STACY施設の設計及び工事の方法の認可申請（第3回）
に係るコメント回答について

令和元年 11 月 25 日
日本原子力研究開発機構
原子力科学研究所

急速排水弁の支持構造図（例）

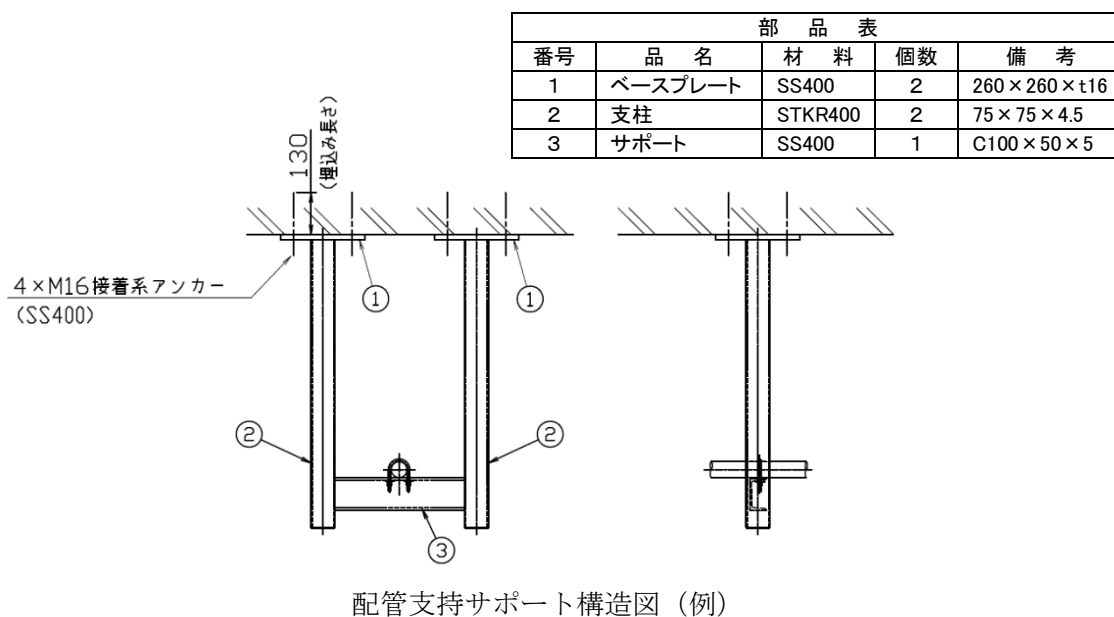
- ①耐震Bクラスの給排水系配管の主要弁（動的機器の機能維持が要求される弁）について、以下の情報が見当たらない。
- 1) 主要弁が加振試験によって動作機能の維持を確認した加速度以下とする設計となっていることが分かる情報
 - 2) 主要弁の支持の耐震設計（支持方法、支持位置）の情報
- ②また、配管の支持について、定ピッチスパン法で設計となっている情報が見当たらない。

- 2) 主要弁の支持の耐震設計（支持方法、支持位置）が分かるよう以下の構造図を追加して補正する。

配管の支持について、サポートの構造図を追加する。また、定ピッチスパン法に基づく耐震強度計算の結果として、配管直管部、曲がり部、分岐部、集中荷重部の最大支持間隔を追記して補正する。

排水系配管の計算モデル

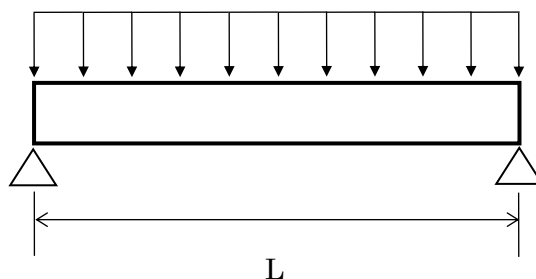
耐震Bクラスの給排水系の主要弁に接続される配管を耐震Cクラスとしても地震での閉塞により急速排水ができなくなることはないことについて説明されていない。

排水系配管について、耐震クラスBの設備に適用される設計用地震力により発生する応力は以下の式によって求められる（応力評価に関する記号及び各評価対象排水系配管の計算条件は、それぞれ表2-1、表2-2に示す）。表2-3に示すとおり、発生する応力は許容応力以下であり、排水系配管が閉塞するおそれはない。

なお、設工認申請書においては、添付書類「耐震性についての説明書」において、排水系配管（耐震Cクラス）は、耐震クラスBの設備に適用される設計用地震力を考慮しても健全性が維持され、閉塞することがないように設計する旨を追記する。

図3-1 未臨界板構造図

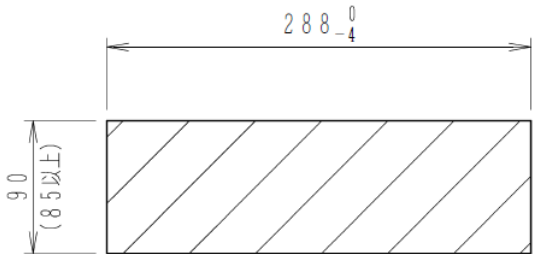
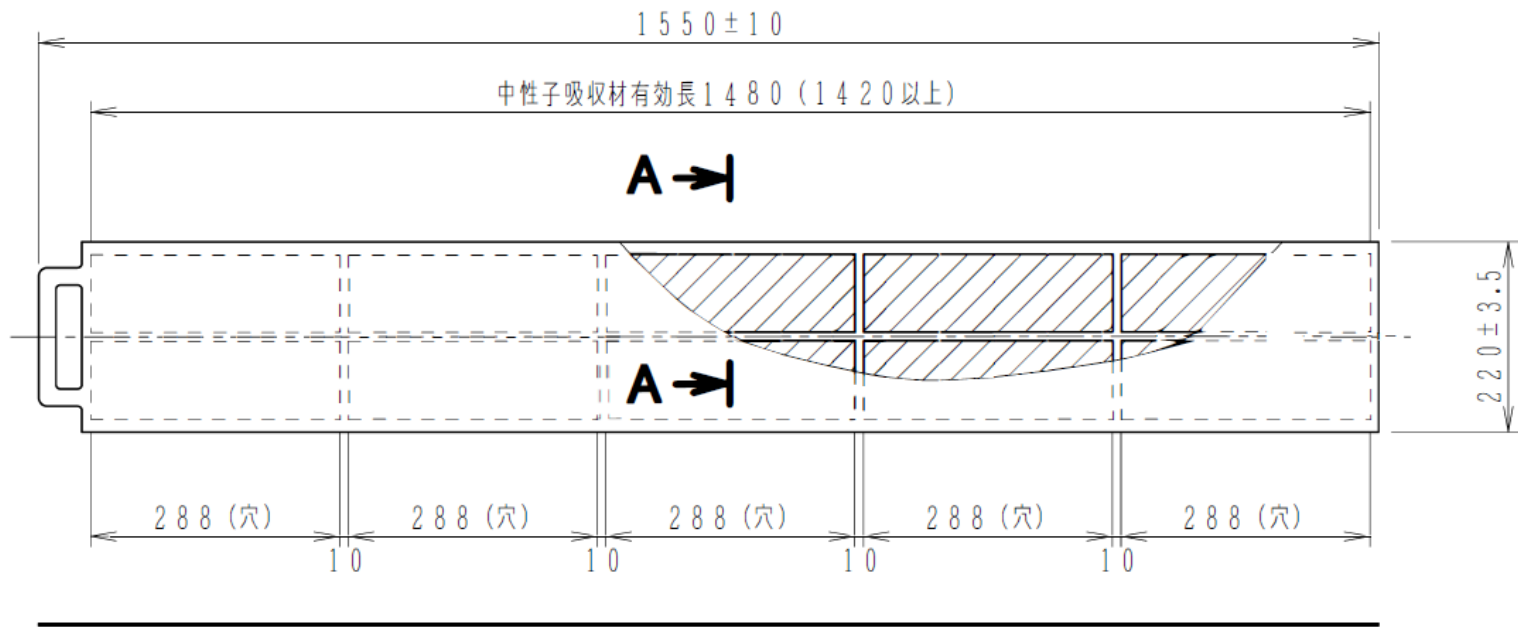
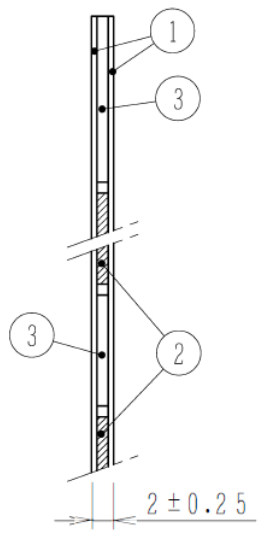
未臨界板については、設置許可申請の第5条の説明において、浸水に対し炉心の未臨界を確保するため対策（未臨界板、貯蔵箱の設計）を講じるとしているが、設工認本文に記載が見当たらない。

未臨界板の設計仕様、構造図等について、以下のとおりとする。また、未臨界板の耐震性に関する説明書を別紙1に示す。

図 3 - 1 及び図 3 - 2 に示すとおり。

図1 給水停止・排水開始スイッチ等のスイッチガイド管の概略図

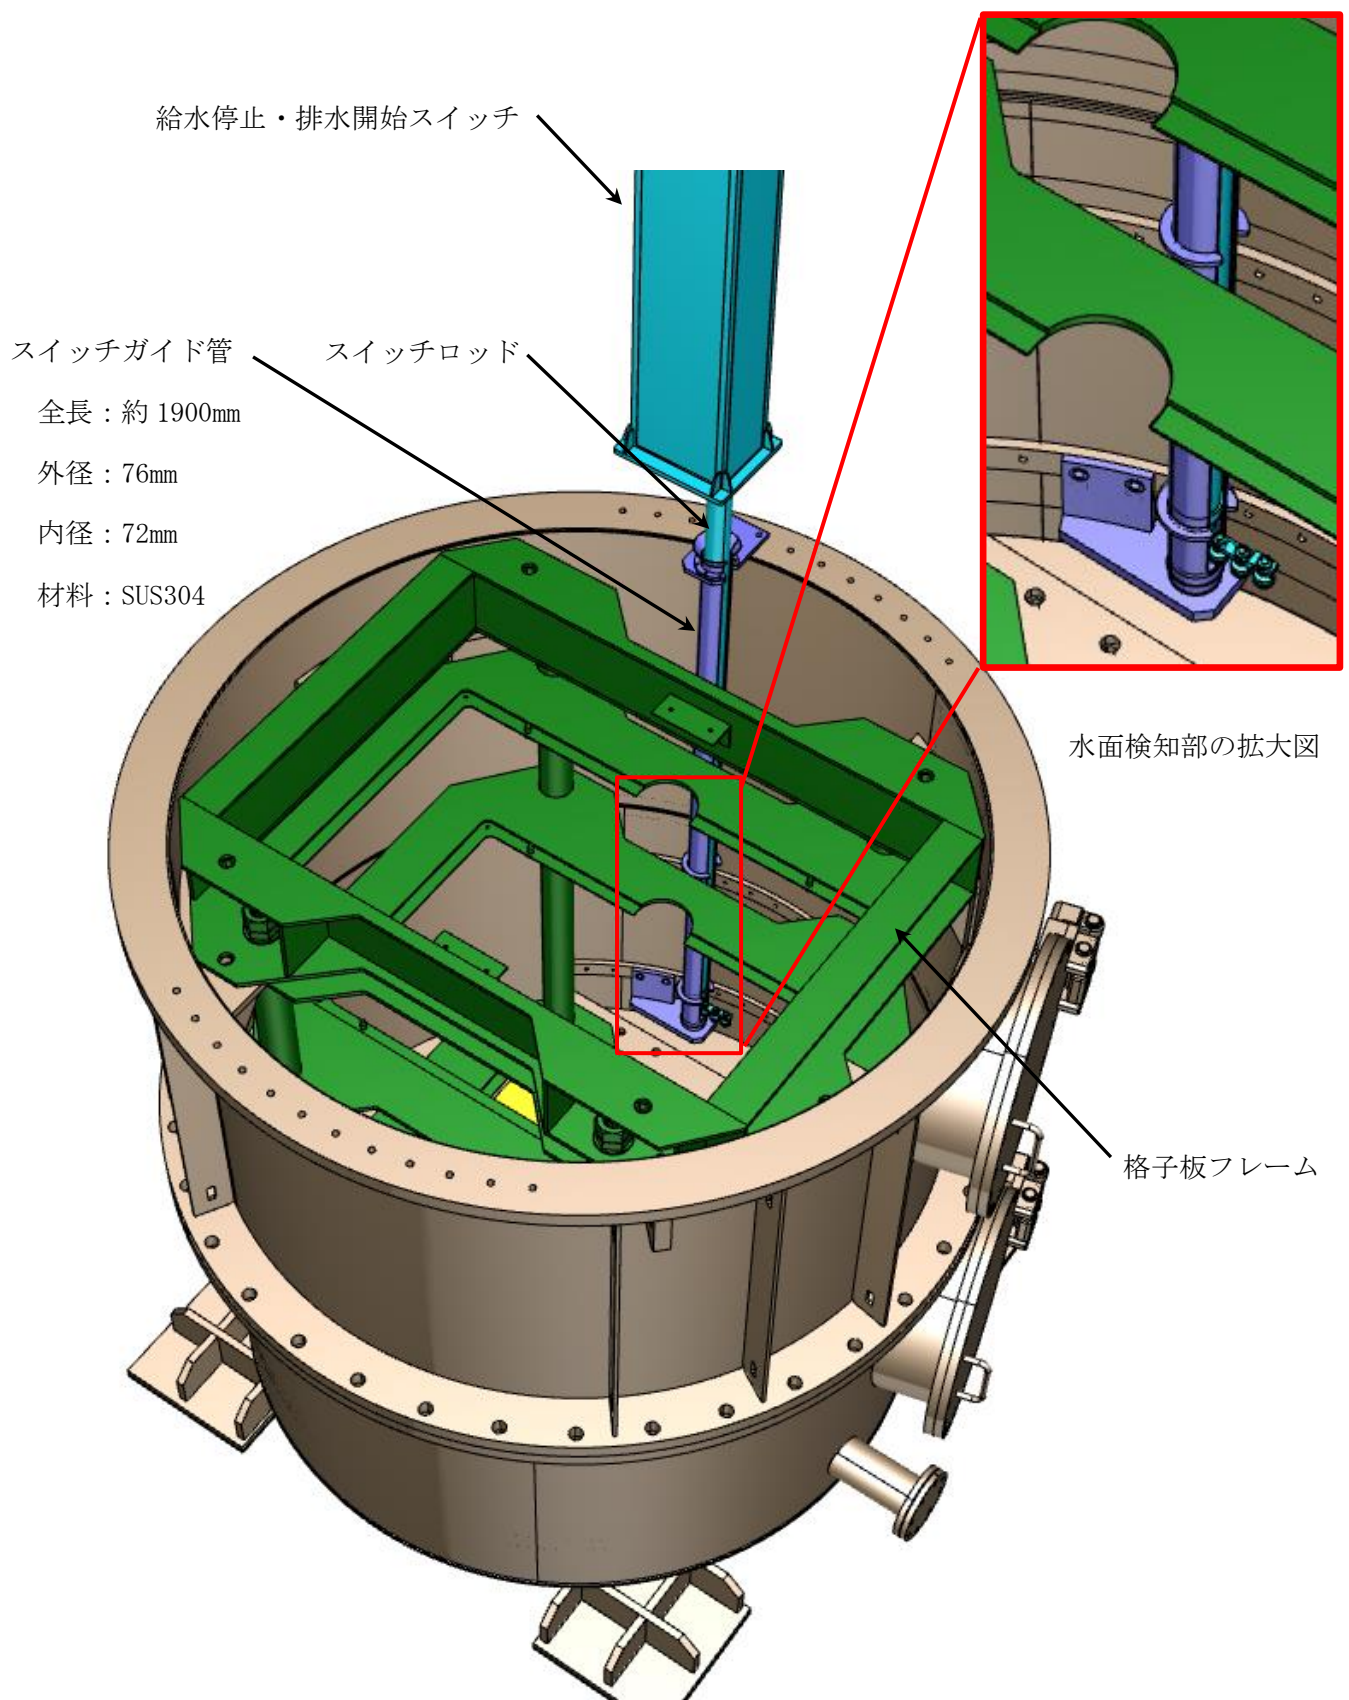
- ・スイッチを使用している状態での耐震評価（B）が見当たらない。
- ・スイッチのガイド管について、耐震の考え方が見当たらない。

- ①スイッチ類の本来の安全機能の観点から整理した耐震強度評価の必要性は上記⑤のとおりであるが、これらスイッチ類は炉心タンクの上部に設置するため、スイッチ類の構成部品（駆動装置フレーム及びスイッチロッド部）について、炉心への波及的影響という観点から耐震強度評価の必要性を検討する。
- ②まず、駆動装置フレームについて、耐震強度評価の必要性を検討する。駆動装置フレームは、炉心タンク上部に設置し、その損壊時に炉心への波及的影響を与えるおそれがあることから、耐震Bクラスの耐震強度評価が必要である。なお、耐震強度評価の結果については、設工認申請書の添付資料「Ⅲ-1-(3)その他の主要な計装の耐震強度計算」に示すとおりである。
- ③次にスイッチロッド部について、耐震強度評価の必要性を検討する。スイッチロッド部は、炉心タンク内の炉心外側に設置し（図1参照）、スイッチロッド部が万一破損した場合でも炉心は適切な耐震強度を有する格子板フレームに保護されるため、波及的影響を与えるおそれはなく、耐震強度評価を行う必要はない。

- ①スイッチ類の使用状態において、スイッチガイド管が地震により損傷した場合でも、上記「1. (1) ⑤」に記載のとおり、地震時発生時にスイッチ類に期待すべき安全機能はないため、スイッチ類に波及的影響を与えるおそれはない。
- ②スイッチガイド管は、炉心の外側に設置するため、上記「2. (2) ③」と同様な理由により、炉心に波及的影響を与えるおそれはない。
- ③したがって、スイッチガイド管は安全機能を有する機器に対して波及的影響を与えるおそれはなく、スイッチガイド管の耐震強度評価を行う必要はない。
- ④なお、スイッチガイド管は、ステンレス鋼で製作することとしており、STACYがスクラムする以前に破損するおそれはない。
